Lenkrad Adapterkabel 67029

Steering Wheel Adaptor 67029

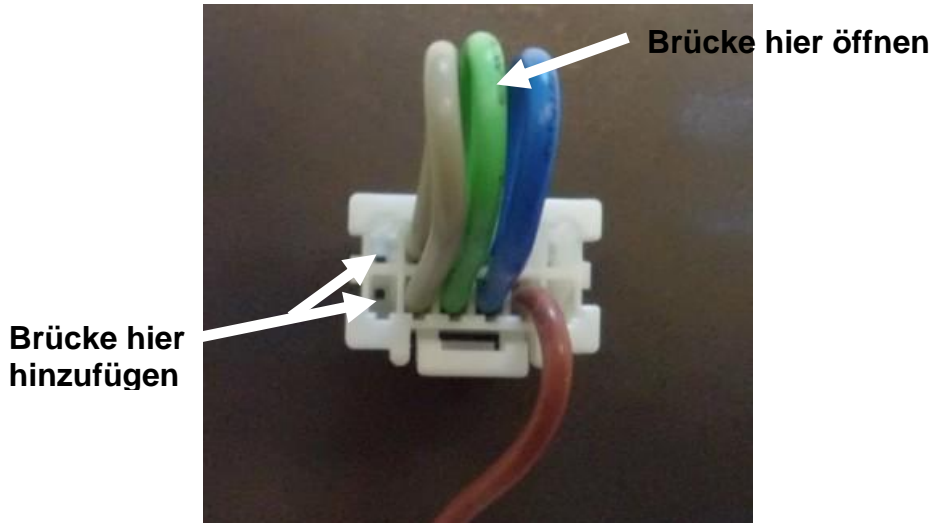
Bei manchen ZENEC Gerät ist es möglich, dass nicht die richtigen Befehle der Lenkradfernbedienung bei dem ZENEC Gerät ausgeführt werden. In den meisten Fällen reicht es aber aus das Lenkradadapterkabel zu modifizieren. Hierzu muss eine der 3 Brücken geöffnet (mittlere im Foto) und eine weitere Brücke dem Stecker hinzugefügt werden. Die Brücke liegt dem Adapterkabel 67029 bei.

With some ZENEC head units it could be that the steering wheel function is right. In this case the adaptor cable 67029 must be modified. The modification is as follow:
Cut the middle bridge wire and connect the attached wire as shown in picture.
